Tillæg 19 til Herning Kommunes spildevandsplan 2015–2025 for Vildbjerg

Baggrund for tillægget

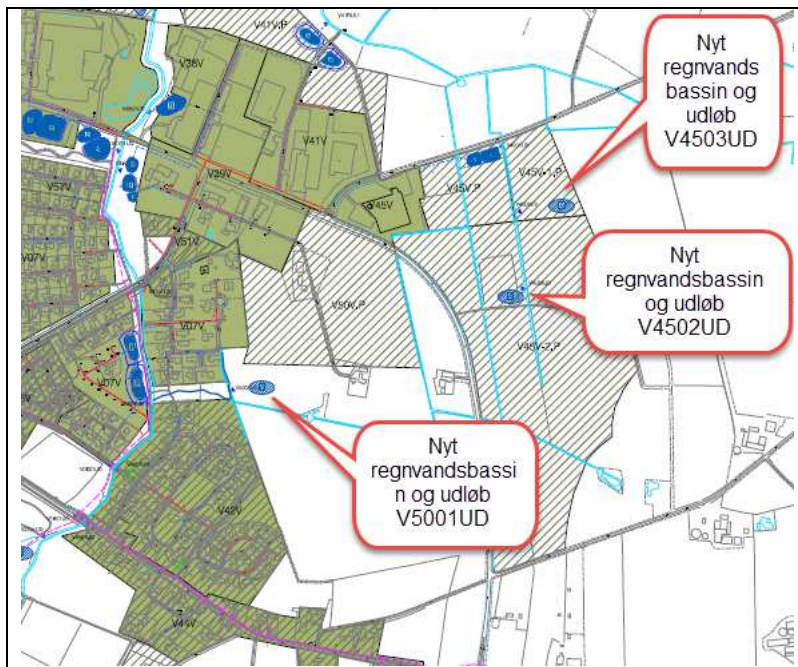
For at bringe spildevandsplanen i overensstemmelse med kommuneplanen, minimeres flere planområder, et enkelt planoplad udgår helt af planen, et planoplad udvides (V71V.P) og 3 nye planoplade lægges ind i planen

(V32V.P, V33.P og V44V.P). Samtidig foretages mindre tilretninger af oplande, så de følger matrikelskel/kommuneplanen. Oversigt over ændringer i oplande fremgår af fig. 1.

Fig. 2. Plan for etablering af regnvandsbassiner til neddrøsling af regnvand fra planoplandene V45V-1.P, V45V-2.P og V50V.P, inden udløb til recipient.

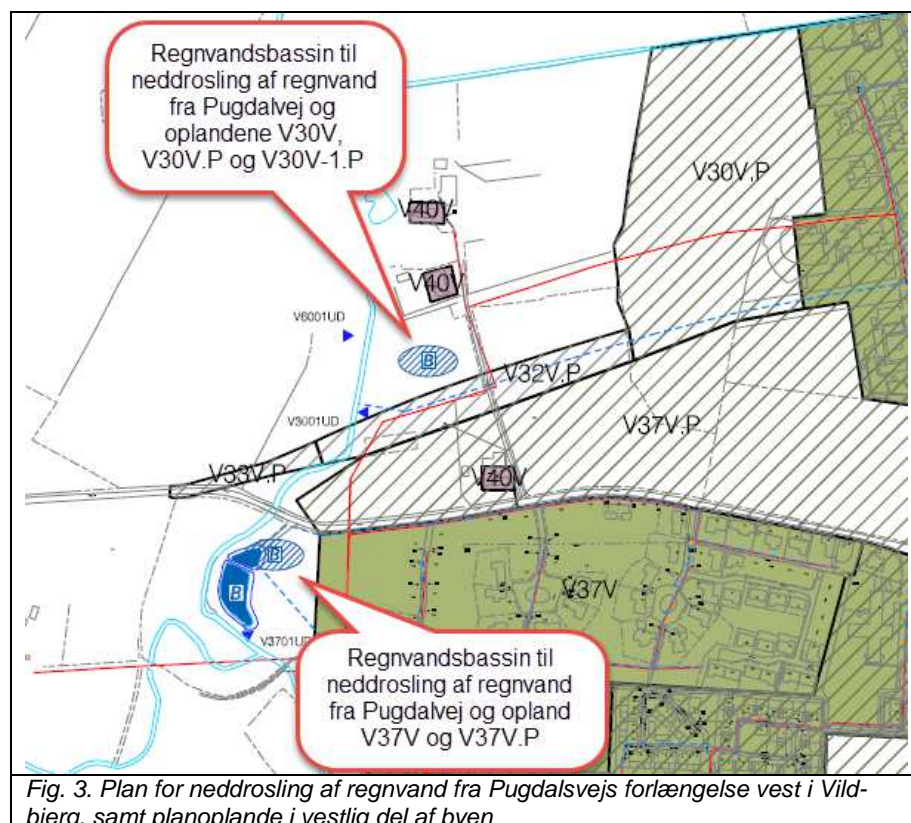
Der planlægges etablering af regnvandsbassiner til afvanding af byudvikling i den østlige del af byen. Bassinerne skal sikre, at regnvand fra planopland V45V-1.P, V45V-2.P og V50V.P neddrøsles inden udløb til recipient. Se fig. 2.

Det planlægges at neddrose regnvand fra Pugdalvej inden udledning til Tranholm Bæk og Rødding Å, så den hydrauliske belastning af disse vandløb nedbringes. Det gælder både regnvand fra den eksisterende del af Pugdalvej til Tranholm Bæk, samt fra den kommende forlængelse af vejen mod vest til Rødding Å. Der etableres et nyt regnvandsbassin og et eksisterende bassin udvides. Ud over vejvand, skal bassinerne også håndtere regnvand fra eksisterende opland V30V og planoplandene V30V-1.P og V30V.P, Se fig. 2.
